NEXEL
Att.: René Kristensen
Teknikerbyen 25
2830 Virum

9. april 2025

Berørte naturområder ODS-EBB2 - 50kV

Figur 1. Kortudsnit nordvest for Lumsås.

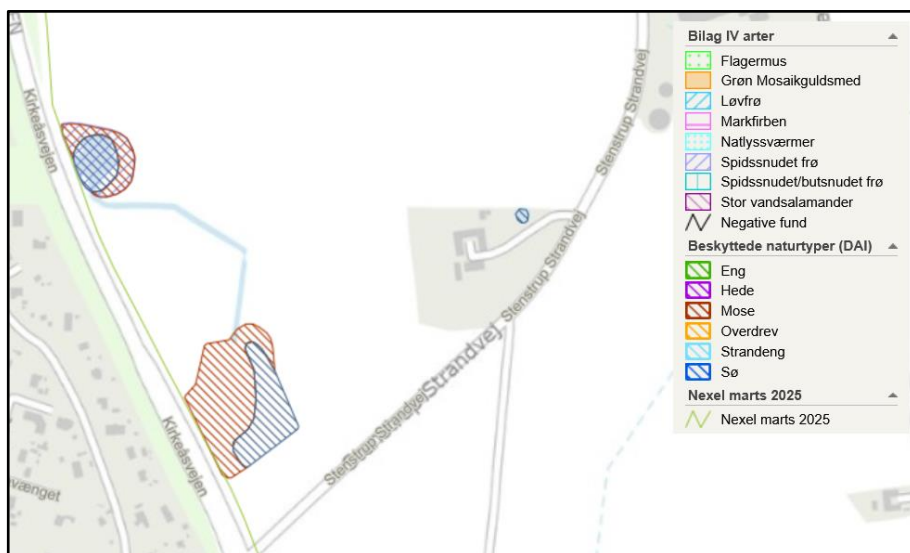
Engen og søen, der underbores, er udover at været et § 3-område også levested for bilag IV-arten spidssnudet frø. Vi vurderer, at levestedet for spidssnudet frø ikke skades og at den beskyttede natur ikke påvirkes, hvis der benyttes:

1. underboring mindst 1 m under søens faste bund

2. underboringen startes og afsluttes mindst 10 m uden for grænsen til § 3-området
3. underboringen afproppes fx med bentonit, så der er sikkerhed for, at linjeføringen ikke får drænvirkning eller bevirker materialevandring

Hvis disse vilkår overholdes, vil projektet ikke kræve dispensation fra naturbeskyttelseslovens § 3 eller medføre at der skal laves andre afværgeforanstaltninger for at sikre økologisk funktionalitet af levestedet for spidssnudet frø. Vilkår 2 og 3 gælder generelt for alle krydsninger af § 3-områder, og vilkår 1 gælder for alle krydsninger af søer.

Imidlertid er der et yderligere problem på dette sted, da der er konstateret PFAS-forurening i § 3-området. De højeste koncentrationer ligger nordligere og østligere i området, men også det område, der planlægges underboret, er forurenet. For at undgå at sprede PFAS-forurenet materiale bør I stærkt overveje at vælge en sydligere linjeføring uden for vådområdet, da I ellers kan stå med en oprydningsopgave eller noget materiale, der er dyrt og vanskeligt at bortskaffe.

Figur 3. Kortudsnit nordvest for Gudmindrup.

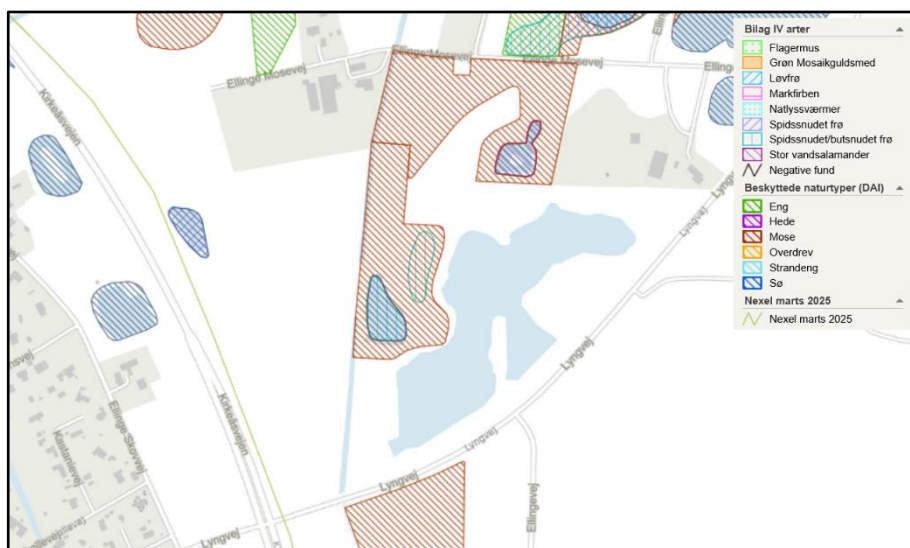
Det næste område ligger nordøst for Gudmindrup, situationen her minder meget om området ved Stenstrup Strandvej bortset fra, at der ikke er konstateret forekomster af bilag IV-arter i området ved Gudmindrup. Kendskabet til udbredelsen af arterne er dog ufuldstændigt, og da både spidssnudet frø og stor vandsalamander er udbredte i nærområdet kan en af disse eller dem begge tænkes at forekomme. Ovennævnte forholdsregler vil derfor skulle overholdes også her, og de vurderes at kunne sikre, at der heller ikke her sker tilstandsændringer i den § 3-beskyttede mose eller den nærliggende sø, ligesom det mulige levested for arter omfattet af bilag IV ikke skades.

Figur 4. Kortudsnit sydvest for Højby.

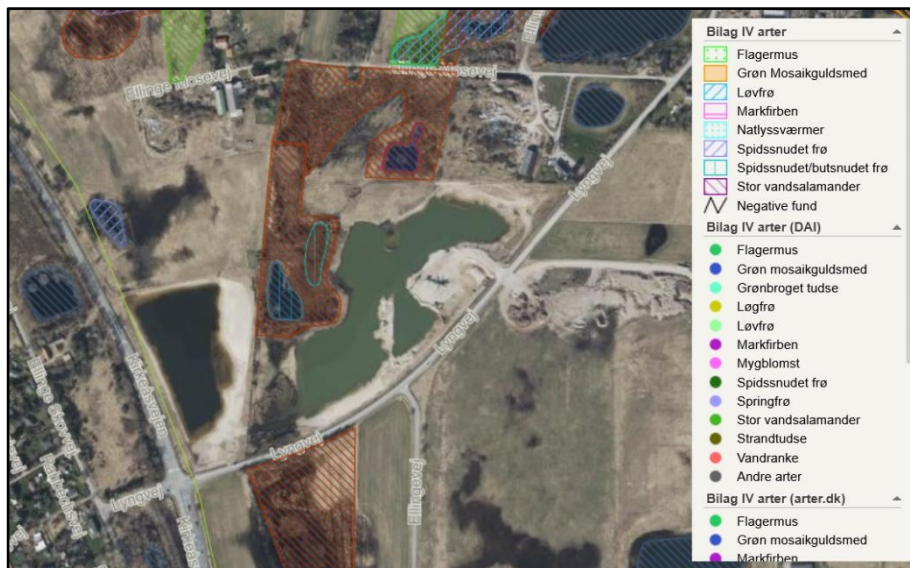
Ud for Lyngvej, vest for Højby passerer linjeføringen tæt forbi en lille sø, der er levested for spidssnudet frø. Hvis tidligere nævnte forholdsregler overholdes, vil der ikke ske tilstandsændringer i den beskyttede natur eller skade på levestedet for spidssnudet frø.

Figur 6. Kortudsnit ved Trundholm Mose.

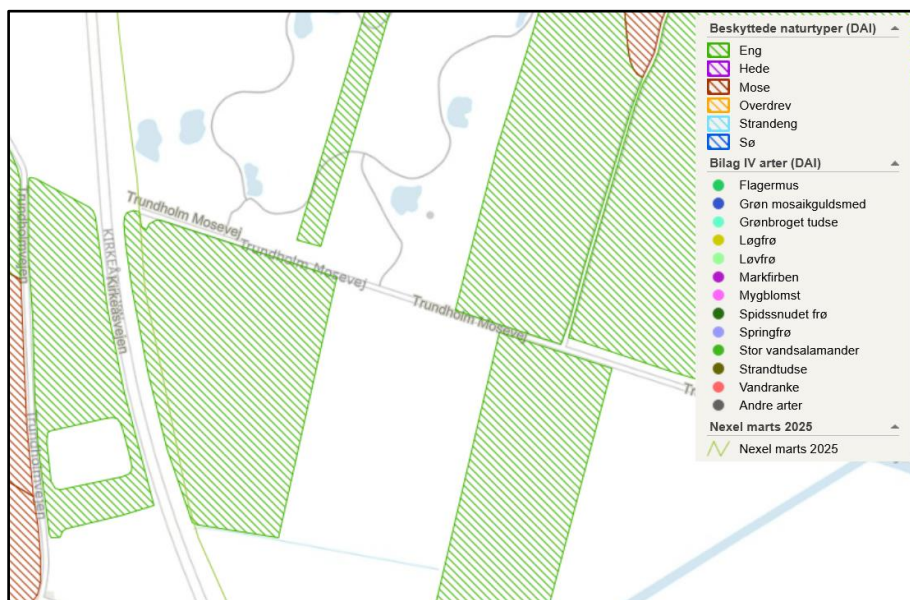
Ved Solvognens Fundsted på Trundholm Mosevej passerer en lille sø, den er gravet som led i naturgenopretning og naturformidling på fundstedet, men den udtørres så tidligt, at den ikke er omfattet af § 3, men den vil blive uddybet og udvidet og dermed blive omfattet. For ikke at forhindre uddybning og udvidelse skal der holdes en afstand på mindst 5 m til søen eller underbores til mindst 2 m under dens nuværende bund, ligesom vilkår 2 og 3 skal følges. Matriklen tilhører Odsherred Kommune.

Syd for Trundholm Mosevej passerer en stor eng, arbejdet vil ikke medføre tilstandsændringer, hvis I overholder vilkår 2 og 3.
